पत्रांक 1360/2ई०

दिनांक 11 / 08 / 2021

**विषय:-** जनपद बागेश्वर के अन्तर्गत बालीघाट-धरमघर-खन्तोली पुल से गुरगुच्चा प्रा०पा० स्कूल तक मोटर मार्ग के निर्माण हेतु 0.63 है० वनभूमि के प्रत्यावर्तन के सम्बन्ध में। (FP/UK/ROAD /12710/2015)

उपरोक्त विषयक सन्दर्भित पत्र के क्रम में अवगत कराना है कि भारत सरकार, पर्यावरण एवं मन्त्रालय क्षेत्रीय कार्यालय एफ०आर०ए० उत्तराखण्ड देहरादून उक्त प्रस्ताव में जो आपत्तियाँ लगायी गयी हैं उनका निम्नानुसार बिन्दुवार निराकरण कर अग्रिम आवश्यक कार्यवाही हेतु प्रेषित किया जा रहा है।

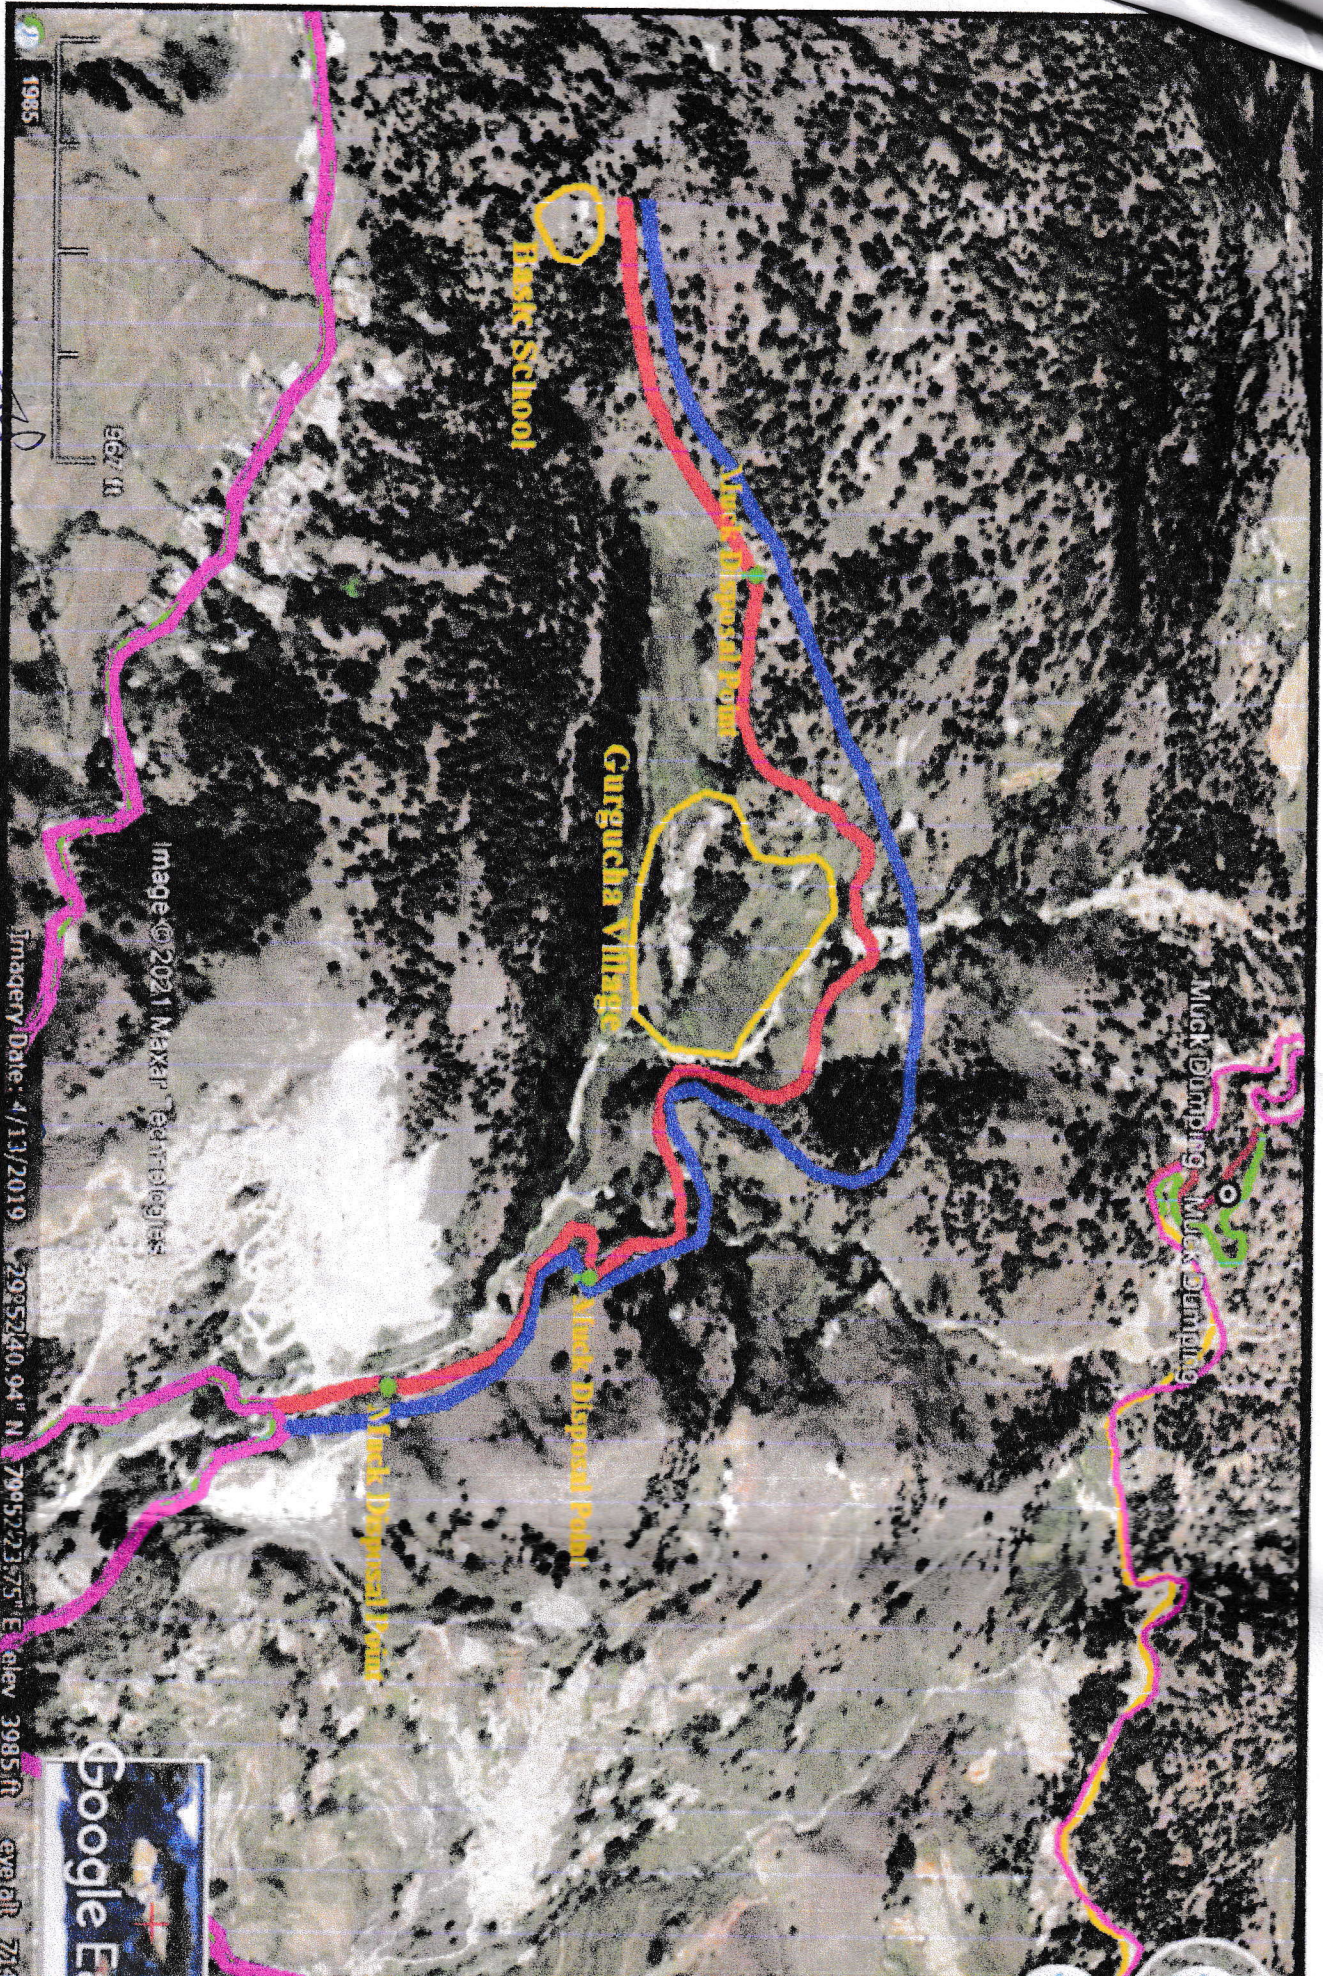
बिन्दु सं०	लगायी गयी आपत्तियाँ	आख्या
1	State Government is requested to mark the location of village as well as the location of the muck disposal sites in the KML file of the proposal.	प्रस्तावित मार्ग के किमी० 1.00(X/S-0/5, 0/19) Km 3.00 (X/S- 2/1) में प्रस्तावित है। जिसे KML file में अंकित किया गया है। (मैप संलग्न)
2	State Government is requested to mark the location of village as well as the location of the muck disposal sites in the KML file of the proposal.	प्रस्तावित मार्ग के किमी० 1.00(X/S-0/5, 0/19) Km 3.00 (X/S- 2/1) में प्रस्तावित है। जिसे KML file में अंकित किया गया है। (मैप संलग्न)
3	बिन्दु सं०-03 का उत्तर मान्य योग्य नहीं है। के०एम०एल० फाईल पर कोई भी वैकल्पिक समरेखण नहीं दर्शाया गया है तथा जमीन धसने के सम्बन्ध में Geologist की रिपोर्ट प्रस्तुत की जाय। साथ ही यदि यह समस्या वैकल्पिक समरेखण के साथ है जो राज्य सरकार यह स्पष्ट करें कि किस आधार पर यह माना गया है कि प्रस्तावित समरेखण पर यह समस्या नहीं है।	वैकल्पिक समरेखण KML file में नीले रंग में दर्शाया गया है। Geologist की रिपोर्ट संलग्न है स्वीकृत समरेखण में यथा सम्भव ज्यादा सुरक्षित है जिस कारण प्रस्तावित किया गया है। दिनांक 23.12.2020 को दिये गये सुझाव के अनुसार भी सर्वेक्षण किया गया परन्तु ग्राम पलसों के ग्रामीणों की व्यक्तिगत भूमि होने के कारण भूमि देने से सहमत नहीं है। जिसकी सूचना इस खण्ड के पत्रांक 106 /2ई० दिनांक 21.01.2021 द्वारा पूर्व में ही प्रेषित की गई है (पुनः छायाप्रति संलग्न)
